Directe doorgang naar veiligheidstrappenhuis

Advies 2007

Trefwoorden:	Bouwbesluit 2012, woongebouw, vultijdenmodel, gelijkwaardigheid, bestaande bouw, nieuwbouw, brand-/rookwerendheid, verbouw, vluchtroute
Datum:	8 januari 2021
Status:	Definitief

Figuur 1 plattegrond ontsluiting begane grond van blok D

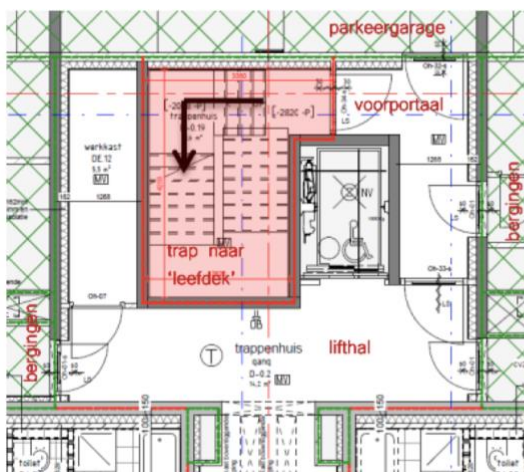
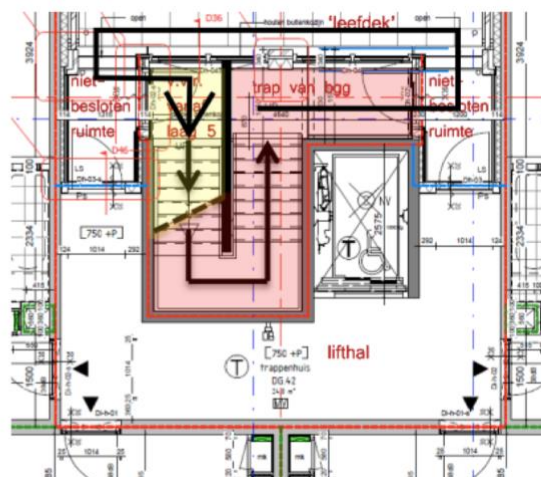
De bewoners van het blok willen graag een directe interne doorgang tussen het onderste trappenhuis dat vanaf de begane grond naar het leefdek voert (rood in figuren 1 en 2) en het veiligheidstrappenhuis dat uitmondt op het leefdek (geel in figuur 2). De ATGB heeft hier eerder over geadviseerd in advies 1707. Op grond van extra rookwerende maatregelen tussen de brandcompartimenten op de begane grond (parkeergarage en bergingencompartmenten) is door de toenmalige brandveiligheidsadviseur onderbouwd dat het veiligheidstrappenhuis op grond van gelijkwaardigheid, veilig als één ononderbroken trappenhuis door zou kunnen lopen tot aan de begane grond. De ATGB oordeelde hierover in ATGB-advies 1707 dat dit geen gelijkwaardige

- Op de begane grond (verdieping onder het 'leefdek') wordt het trappenhuis bereikt via een brand- en rookwerende (EW60 + S200) zelfsluitende deur vanuit een besloten voorportaal. Dat voorportaal wordt bereikt via een brandwerende zelfsluitende deur met valdorpel vanuit de parkeergarage en vanuit een gemeenschappelijk bergingencompartiment. Zie ook figuur 1 hierboven.

Figuur 3 Voorstel te openen gevel t.p.v. voorgestelde directe doorgang op 1^e verdieping ('leefdek') van blok D

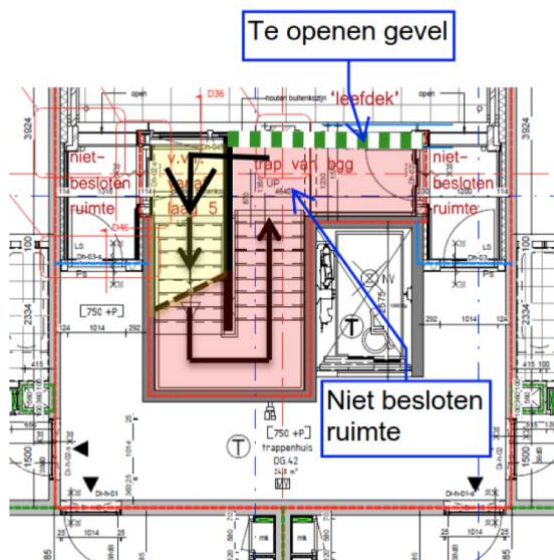
De huidige brandveiligheidsadviseur heeft, namens de VvE, daarom voorgesteld om de gevel van het onderste trappenhuis (rode trappenhuis in figuur 3), ter hoogte van het leefdek, als niet-besloten gevel uit te voeren. Daardoor zou een directe doorgang naar het veiligheidstrappenhuis vanuit een niet-besloten ruimte plaatsvinden. De adviseur is van mening dat hiermee direct aan de prestatie-eisen wordt voldaan voor de toegang tot een veiligheidstrappenhuis, dan wel dat een gelijkwaardige veiligheid ter voorkoming van het binnendringen van brand en rook in het veiligheidstrappenhuis ontstaat, zoals beoogd is door de wetgever. De voorgestelde situatie ter plaatse van het 'leefdek' is hieronder weergegeven in figuur 3.

- Brandkleppen toepassen bij het ventilatiekanaal tussen voorportaal (bgg) en entreehal (lifthal).
2. De gevel van de trap tussen begane grond en leefdek op de eerste verdieping ter plaatse van het leefdek uitvoeren als een permanent geopende gevel, bijv. zoals hiernaast aangegeven met een permanent lamellensysteem of een stijlenhekwerk (zie groene stippellijn in figuur 3 hierboven en figuur 4 hiernaast).

Het te openen geveldeel ter plaatse van het leefdek op de eerste verdieping (zie figuren 3 en 4) is gemodelleerd met een oppervlakte van ca. 3,2 m². Dit komt overeen met een netto-opening van ten minste 40% van de gevel.

De bestaande situatie met de dichte scheidingswand tussen de trapdelen voldoet aan de voorschriften van het Bouwbesluit. De vraag is of de voorgestelde oplossing hieraan gelijkwaardig is. Wij zijn van mening dat dit niet het geval is vanwege de volgende redenen:

- voor het aantonen van de niet-beslotenheid is een methode gebruikt die eigenlijk alleen bedoeld is voor galerijen die minder dan 1,8 m diep zijn. In dit geval betreft het een ruimte, rekening houdende met de trap die naar beneden voert, die veel dieper is en bovendien moeilijker te ventileren door zijn complexe vorm.
- de voorgestelde deur in de scheidingswand zou worden voorzien van een vrijloopdeurdranger (aangestuurd door rookmelders). Een dergelijke installatietechnische voorziening heeft een grotere faalkans, dan een dichte scheidingswand die er nu zit.

- De kans op het doordringen van rook naar het veiligheidstrappenhuis wordt aanzienlijk verkleind door toepassing van de voorgestelde 'open gevel' in het onderste trappenhuis ter plaatse van het leefdek.

- Op grond van de door de brandveiligheidsadviseur gehanteerde onderbouwing is de ATGB van mening dat de toetreding van rook tot het veiligheidstrappenhuis in voldoende mate wordt beperkt. Met de toepassing van de voorgestelde voorzieningen ziet de ATGB dan ook geen bezwaar om een directe doorgang tussen de twee trappenhuisen aan te brengen.

Ja, met de door de brandveiligheidsadviseur voorgestelde maatregelen wordt het binnendringen van brand en rook in het veiligheidstrappenhuis, naar de mening van de ATGB, voldoende beperkt. Er is met de toepassing van de voorgestelde voorzieningen dan ook geen bezwaar om een directe doorgang tussen de twee trappenhuisen aan te brengen.
